# 淡水化（RO）装置信頼性向上工事概要 及び当社確認事項について

2021. 1. 25

東京電力ホールディングス株式会社

# 【参考】主要配管の使用前検査対象配管

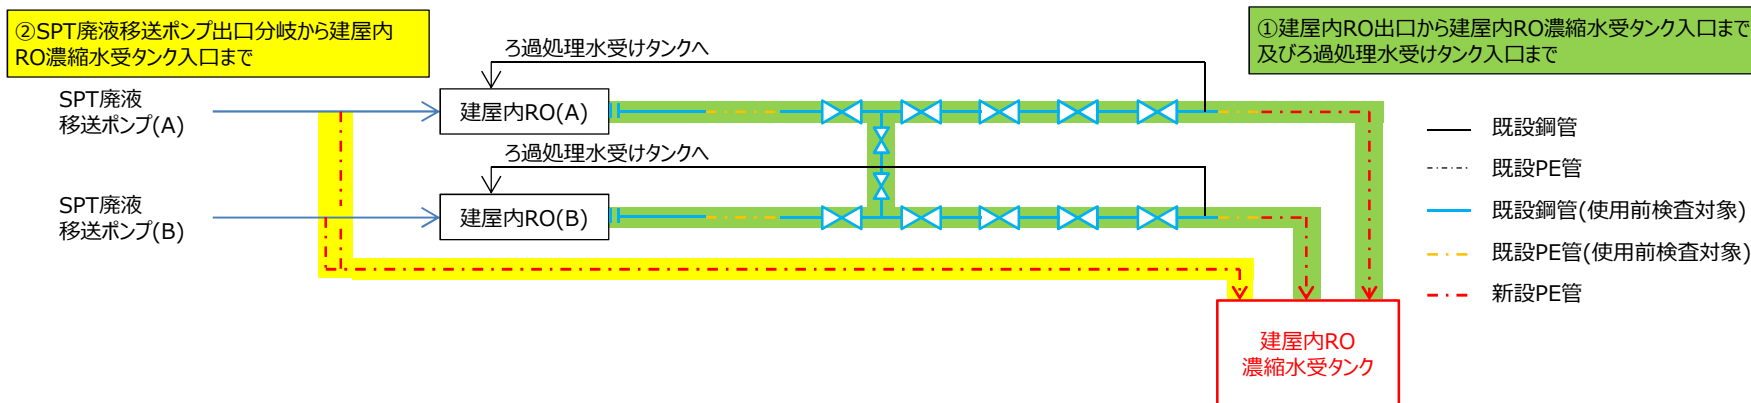
名称	仕様	
① 建屋内RO出口から建屋内RO濃縮水受タンク入口まで及びろ過処理水受けタンク入口まで	呼び径/厚さ 材質 最高使用圧力 最高使用温度	<u>80A/Sch.40</u> <u>STPT410</u> <u>0.98MPa</u> <u>40℃</u>
	呼び径/厚さ 材質 最高使用圧力 最高使用温度	65A,80A/Sch.40 STPT410 4.5MPa 40℃
	呼び径 材質 最高使用圧力 最高使用温度	<u>80A相当</u> <u>ポリエチレン</u> <u>0.98MPa</u> <u>40℃</u>
② SPT廃液移送ポンプ出口分岐から建屋内RO濃縮水受タンク入口まで (ポリエチレン管)	呼び径 材質 最高使用圧力 最高使用温度	<u>80A相当</u> <u>ポリエチレン</u> <u>0.98MPa</u> <u>40℃</u>

※ろ過処理水受けタンク入口までのラインのため対象外

検査対象を赤字下線で示す。

# 【参考】主要配管の使用前検査対象配管

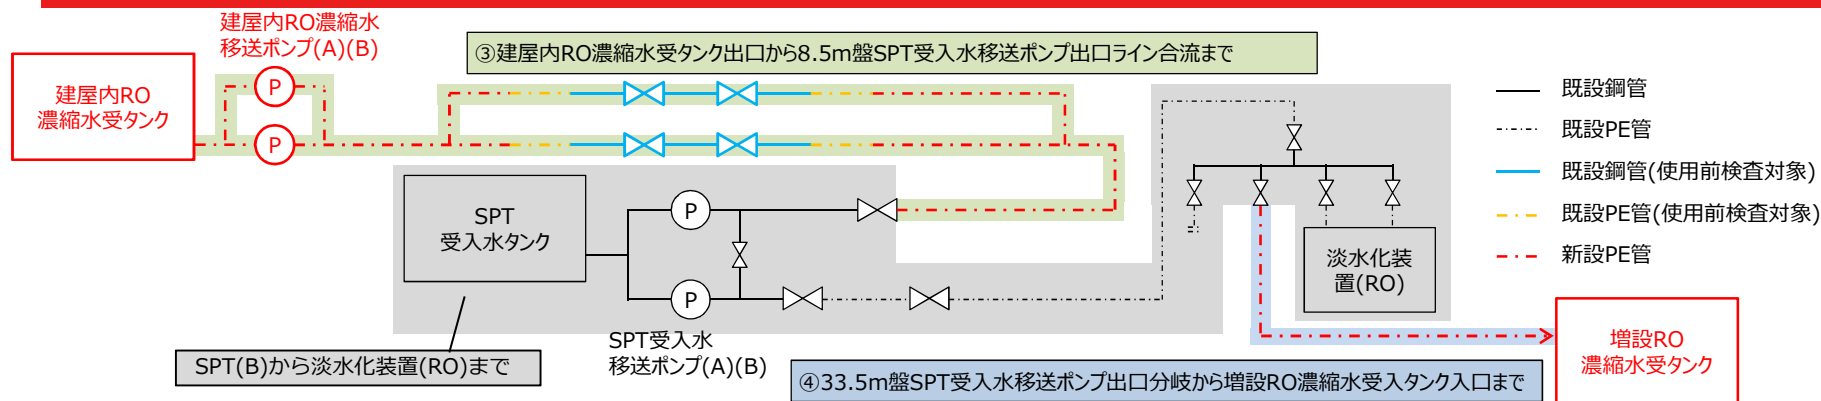
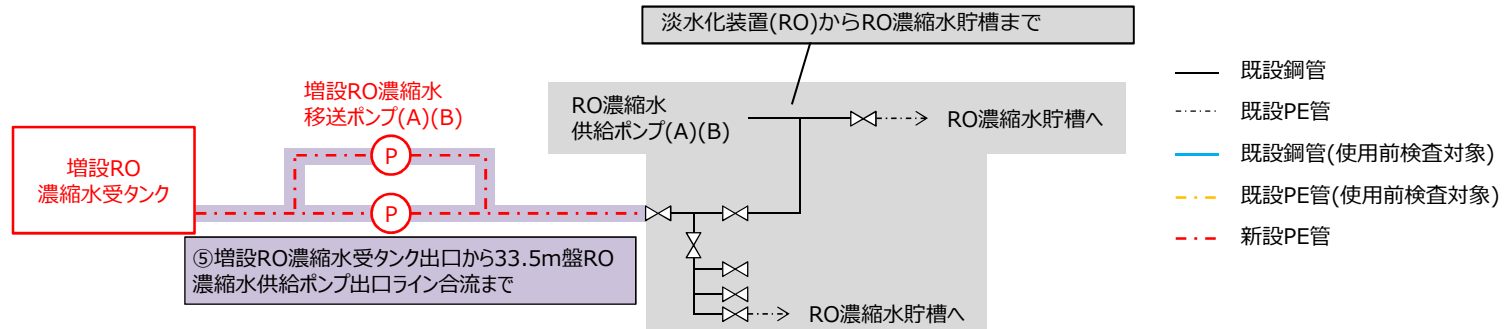
名称	仕様	
③ 建屋内RO濃縮水受タンク出口から8.5m盤SPT受入水移送ポンプ出口ライン合流まで (ポリエチレン管) (鋼管)	呼び径 材質 最高使用圧力 最高使用温度	50A相当, <u>80A相当</u> , <u>100A相当</u> <u>ポリエチレン</u> <u>0.98MPa</u> <u>40℃</u>
	呼び径/厚さ 材質 最高使用圧力 最高使用温度	<u>80A/Sch.40</u> <u>STPT410</u> <u>0.98MPa</u> <u>40℃</u>
SPT(B)から淡水化装置(RO)まで (ポリエチレン管)	呼び径 材質 最高使用圧力 最高使用温度	50A 相当, 100A 相当 ポリエチレン 1.0MPa 40℃
④ 33.5m盤SPT受入水移送ポンプ出口分岐から増設RO濃縮水受入タンク入口まで (ポリエチレン管)	呼び径 材質 最高使用圧力 最高使用温度	<u>100A相当</u> <u>ポリエチレン</u> <u>0.98MPa</u> <u>40℃</u>

※50A相当については、ポンプ吐出口または継手部となっており、使用前検査対象の「カン」には該当しない。

名称	仕様		
⑤ 増設RO濃縮水受タンク出口から33.5m盤RO濃縮水供給ポンプ出口ライン合流部まで (ポリエチレン管)	呼び径 材質 最高使用圧力 最高使用温度	50A相当, <u>100A相当</u> <u>ポリエチレン</u> <u>0.98MPa</u> <u>40℃</u>	※50A相当については、ポンプ吐出部または継手部となっており、使用前検査対象の「カン」には該当しない。
